Vysvětlení a změna zadávací dokumentace

Fakultní nemocnice Brno, IČO: 652 697 05 (dále také „**zadavatel**“), jako zadavatel veřejné zakázky „FN Brno – rekonstrukce JIP kliniky IGEK“ (dále jen „**veřejná zakázka**“) tímto v souladu s § 98 a § 99 zákona č. 134/2016 Sb., o zadávání veřejných zakázek, v platném znění (dále jen „**zákon**“), v návaznosti na níže uvedené dotazy a podněty dodavatele ze dne 11. října 2022 vysvětluje a mění zadávací dokumentaci následovně:

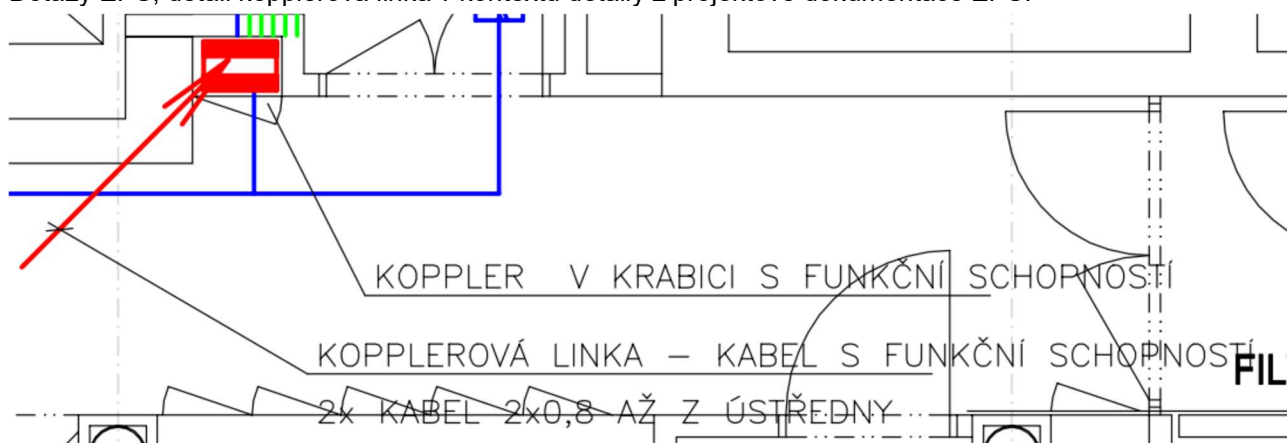
Je stávající kabeláž vyznačená modrou barvou na výkresu č. D2.01.04-101 provedena jako funkční při požáru? Pokud není, vyhoví přesto legislativně její napojení na kopplery? (Bude např. možné na všech dveřích provést reverzní napojení)?

Zadavatel k dotazu dodavatele uvádí, že dotčená původní kabeláž není ohniodolná, zároveň na všech dveřích bude možné provést reverzní napojení.
